附錄三

建築配置及景觀計畫

圖 A3-12 屋頂層植栽配置圖（本次變更）

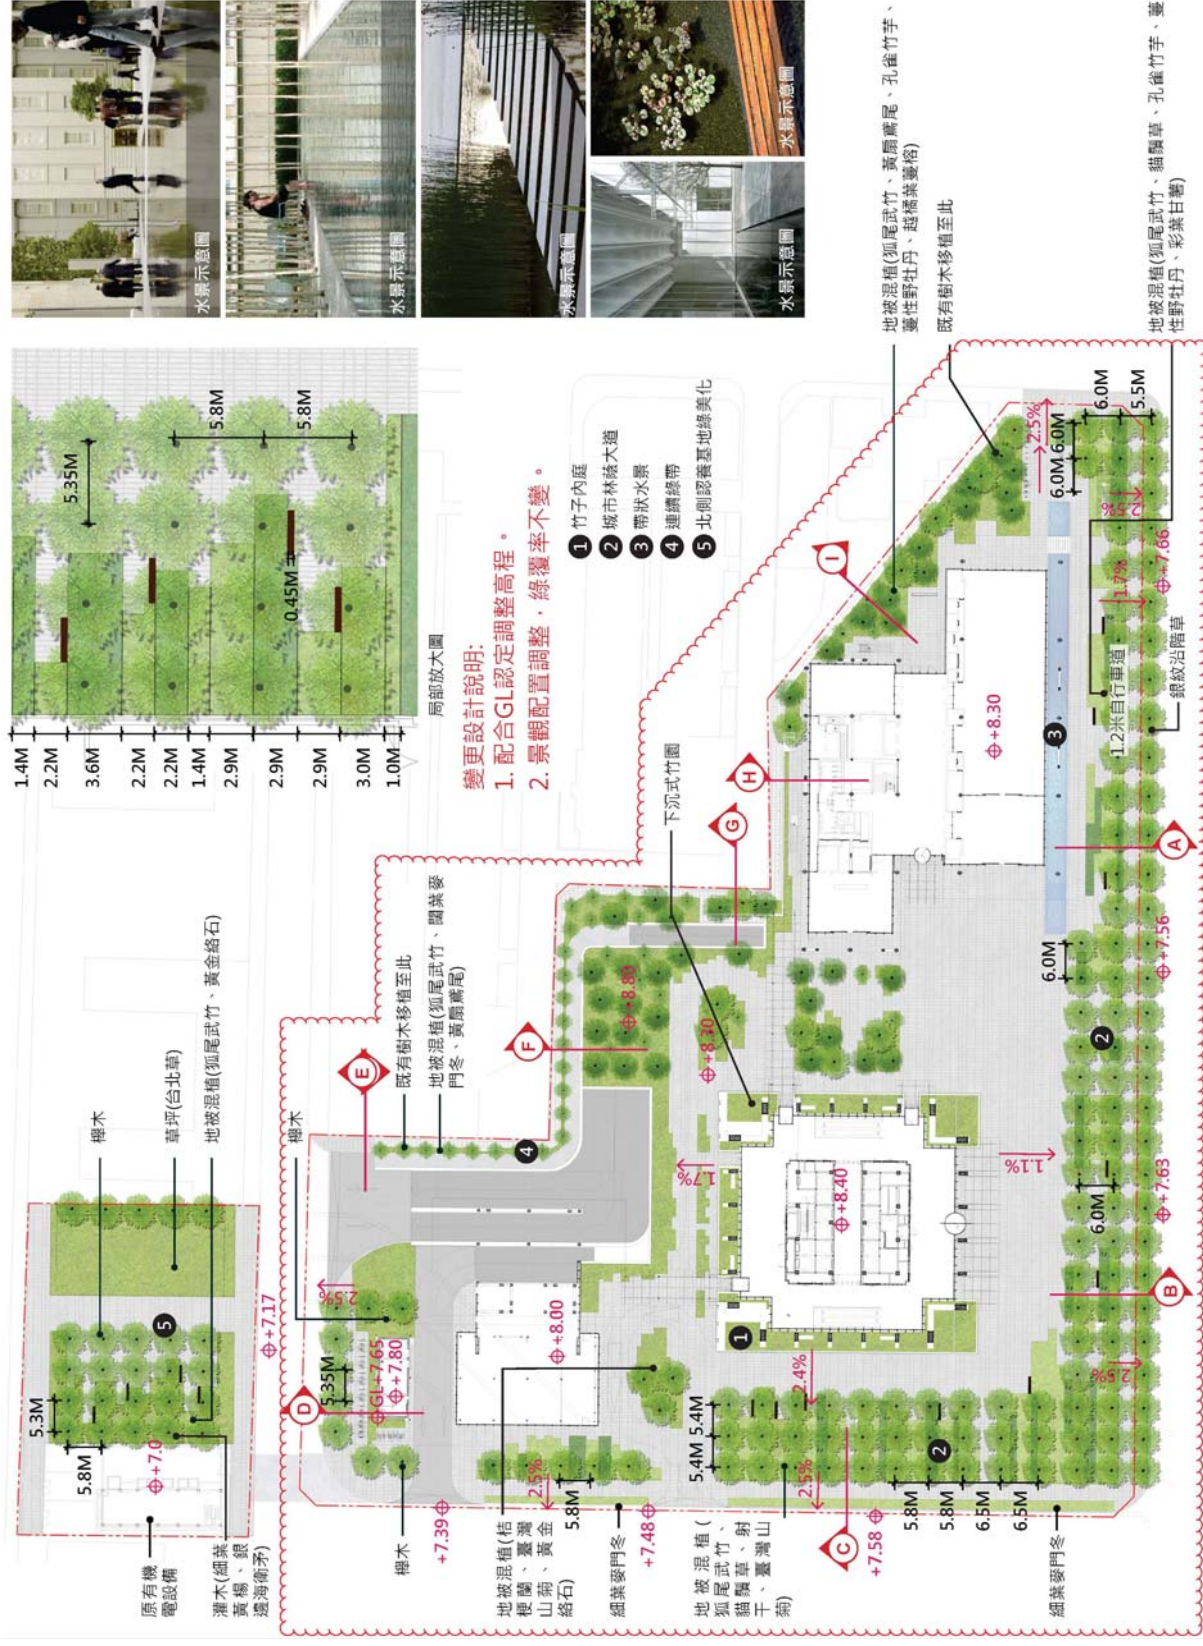
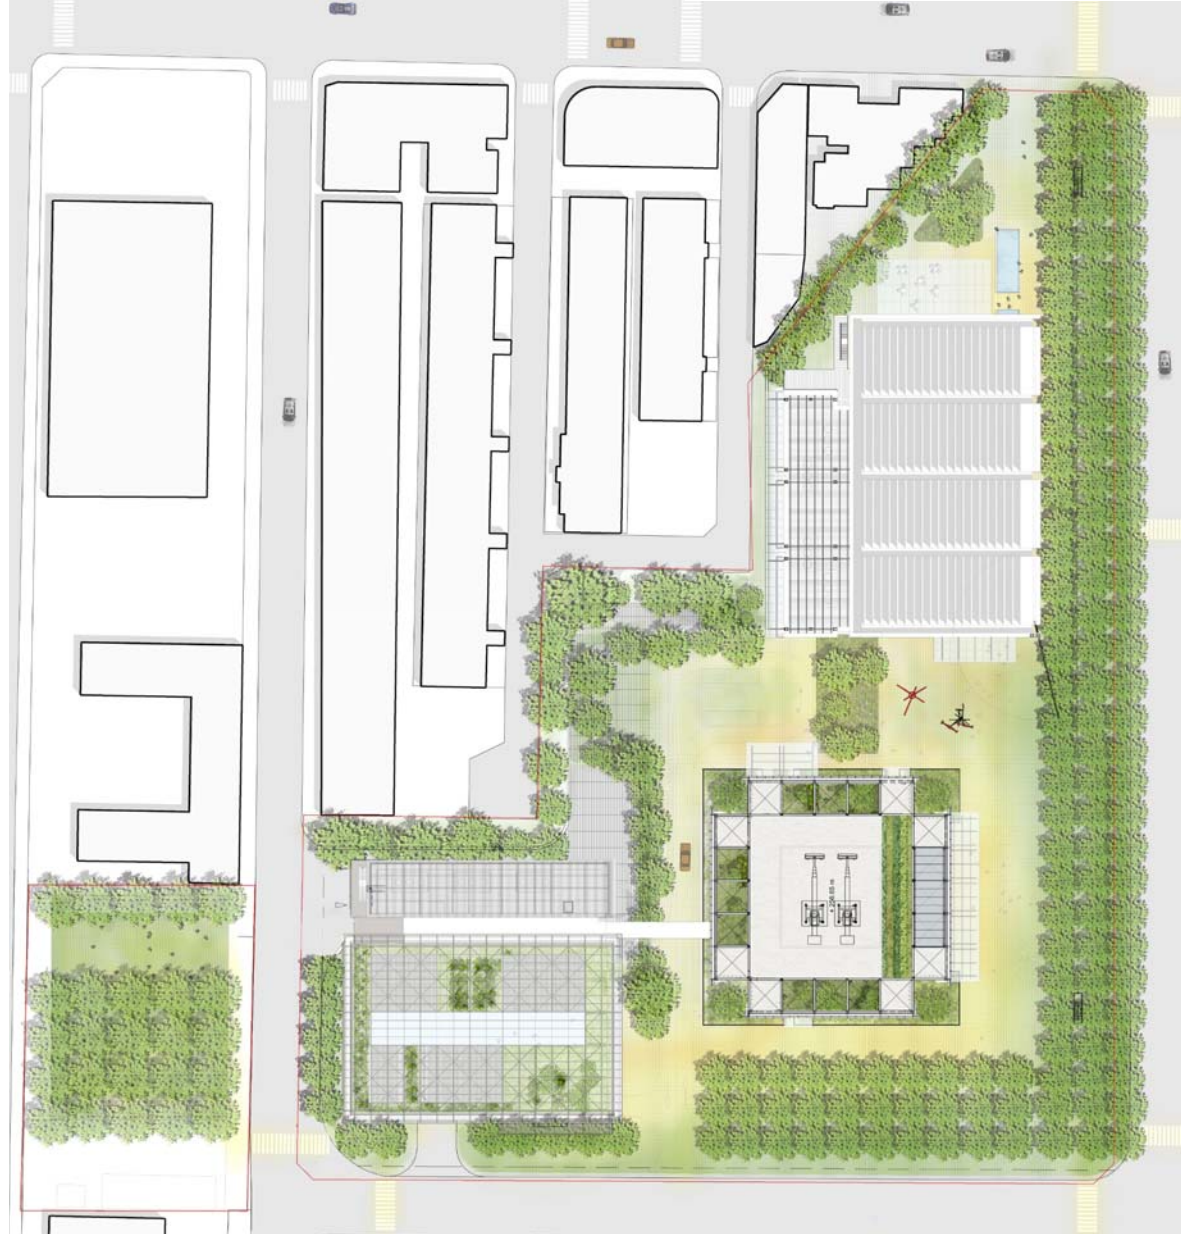
1. 綠覆率計算依景觀配置調整，綠覆率不變。
